# Projet SWAC CHU Sud Réunion

## Réponse à l'avis MRAe

Le présent document correspond à la réponse du maître d'ouvrage BD5 et son représentant Value Park à l'avis de la Mission Régionale d'autorité environnementale (MRAe) émis le 10 mai 2022 concernant le projet SWAC CHU Sud.

**Cartographie de l'emprise du chantier (en noir) et des espèces à préserver : *Delosperma napiforme* et *Euphorbia goliانا* au Sud-Est de l'emprise, et deux individus de *Lycium mascarenense* à transplanter (représentés par le symbole rouge en étoile)**

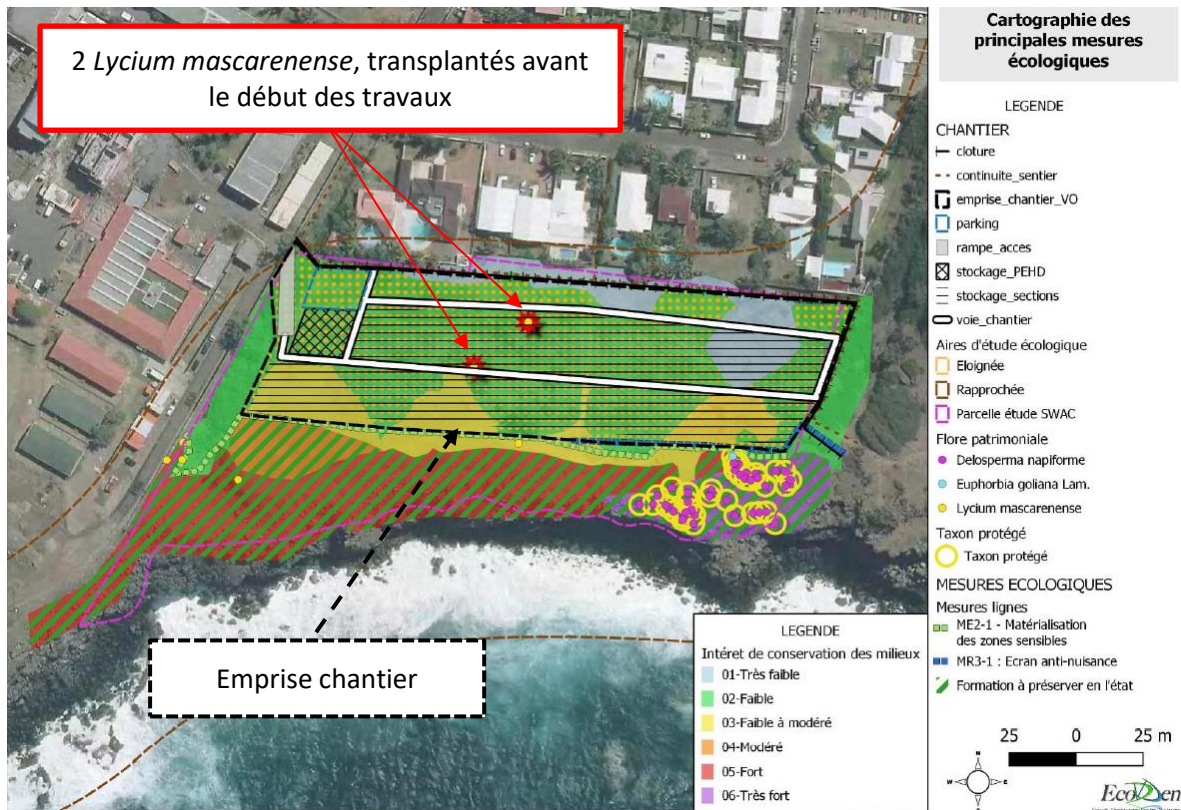
➤ **Vu l'exceptionnelle qualité patrimoniale des pelouses littorales pionnières endémiques, au sud-est du périmètre d'étude, avec notamment la présence avérée de *Delosperma napiforme* et surtout de *Euphorbia goliata*, dont l'enjeu de conservation est très fort, l'Ae demande d'exclure strictement cette zone sud-est du périmètre du chantier, afin d'éviter le moindre impact sur cet habitat ;**

Réponse : L'enjeu associé aux pelouses littorales au sud-est du terrain est bien identifié et pris en compte dans le projet. La mesure d'évitement MNT-ME2-1 (p. 459 du DAEU, reprise ci-dessous) précise justement, entre autres, qu'il est impératif d'éviter ce secteur.

L'emprise chantier, délimitée en noir sur la figure ci-dessus a été précisément dessinée **pour exclure des travaux les espèces de flore patrimoniale *Delosperma napiforme* et *Euphorbia goliانا***. Comme explicité dans la mesure MNT-ME2, les emprises chantier seront clôturées afin d'éviter tout risque d'empiètement sur les pelouses à préserver.

Conformément à la demande de l'Ae, cette zone sud-est sera strictement exclue du périmètre du chantier ; avec une délimitation faite avec l'expert écologique au démarrage des travaux, afin d'éviter le moindre impact sur cet habitat. Cela contribue également à sécuriser les emprises chantier vis-à-vis des risques de chute par rapport à la falaise.

Cartographie du principe de restauration écologique du site

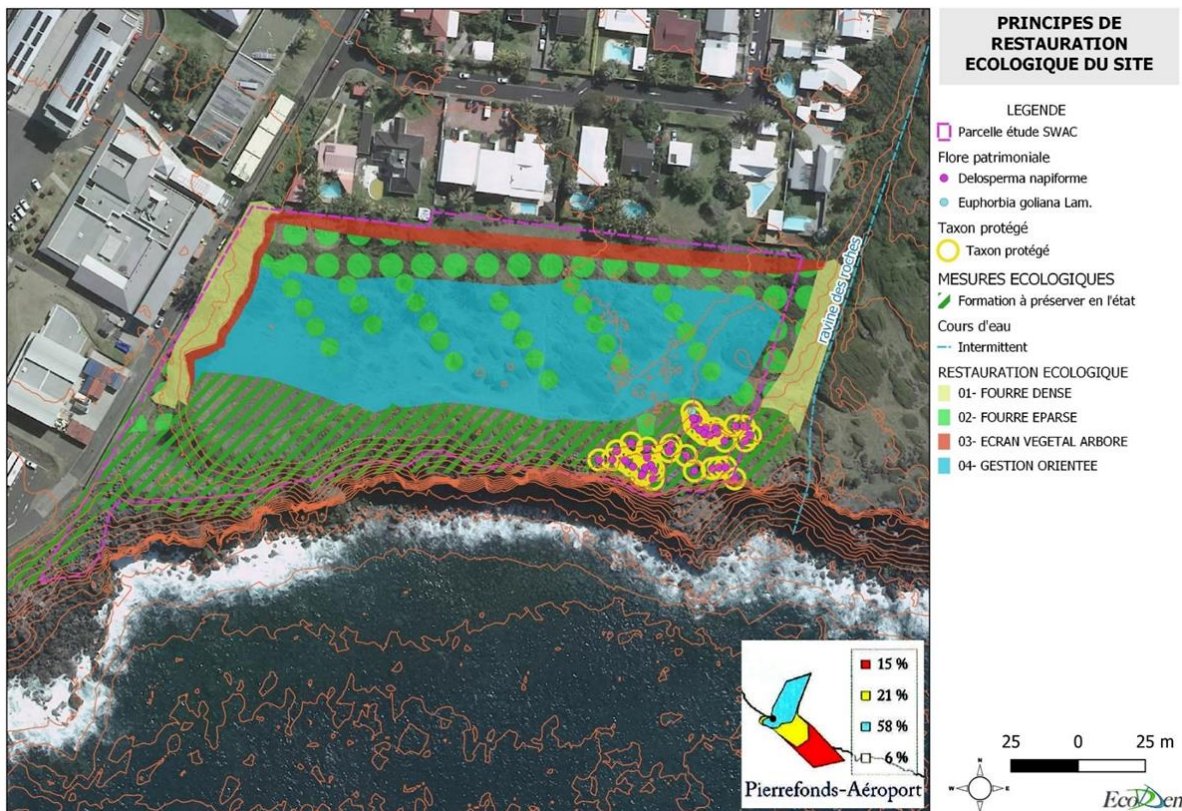
➤ **Lors de la restauration du milieu après travaux, l'Ae recommande de tenir compte du gradient naturel de la végétation, notamment des parties maritimes et adlittorales et d'exclure de la liste DAUPI les végétaux qui n'ont pas leur place dans ce milieu.**

Le gradient naturel de la végétation sera respecté, comme illustré sur la figure suivante.

En particulier, l'écran végétal arboré sera consigné en fond de parcelle, au niveau des habitations et de la route. Les fourrés denses seront en bordure est et ouest de parcelle, qui sont à ce jour fortement

envahies par des espèces exotiques. Les fourrés épars, disposés de façon à éviter de faire écran aux embruns, laisseront progressivement place à la zone de gestion orientée favorisant la recolonisation naturelle du milieu par des herbacées indigènes de la zone à savoir le Cynodon, la souveraine des mers, la Patate à Durand, etc. La zone de travaux restant éloignée de la bordure de falaise, les espèces ne seront pas impactées et pourront progressivement s'étendre en amont si les conditions leur sont favorables.

Protocole de transplantation de coraux

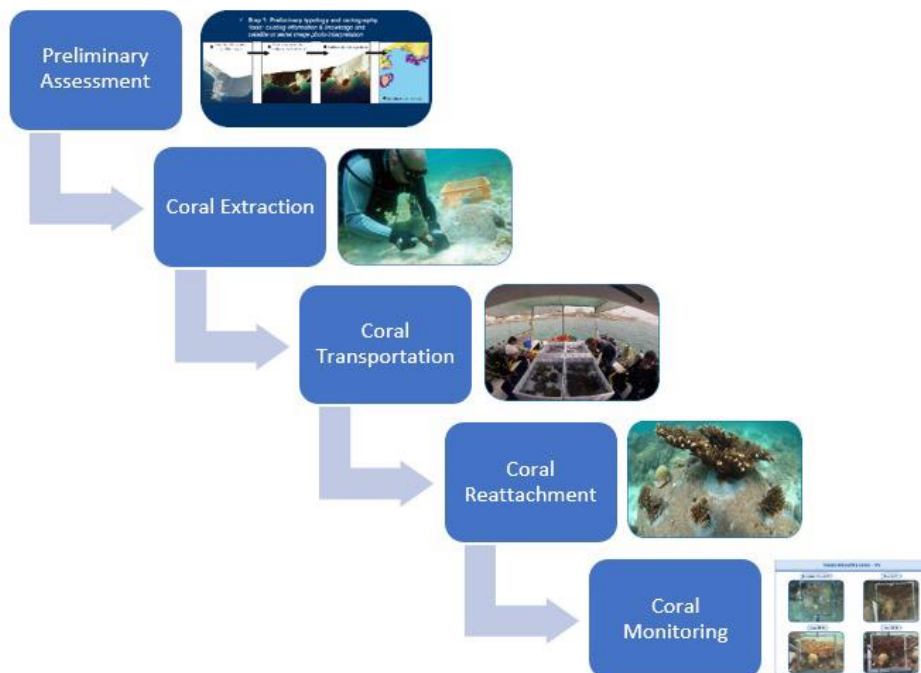
➤ **L'Ae recommande de tout mettre en œuvre pour préserver les colonies coralliennes, et en particulier les espèces d'acropores, présentes sur le site.**

Réponse : Les avis des services de la DEAL, du CNPN et de la MRAe allant tous dans ce sens, la colonie d'*Acropora abrotanoides* d'intérêt patrimonial et en danger selon le statut IUCN, située au niveau du point de sortie du micro-tunnel, sera déplacée afin de la préserver.

Conformément à la proposition de l'expert CREOCEAN, la mise en œuvre d'une opération de transplantation de la colonie identifiée suivra les 5 étapes principales suivantes :

- Investigation d'une zone réceptrice aux caractéristiques abiotiques équivalentes (profondeur, nature du substrat, etc.) et hors d'impact du projet (ex : la partie profonde de la ZNIEFF de type I « Terre Sainte »),
- Décrochage de la colonie concernée sur la zone d'impact,
- Transport de celle-ci vers la zone réceptrice identifiée,
- Ancrage de la colonie corallienne sur la zone réceptrice avec du ciment et un adjuvant permettant une solidification rapide,
- Suivi spécifique pour s'assurer de la survie de la colonie transplantée à minima 6 mois après la transplantation (T+6mois).
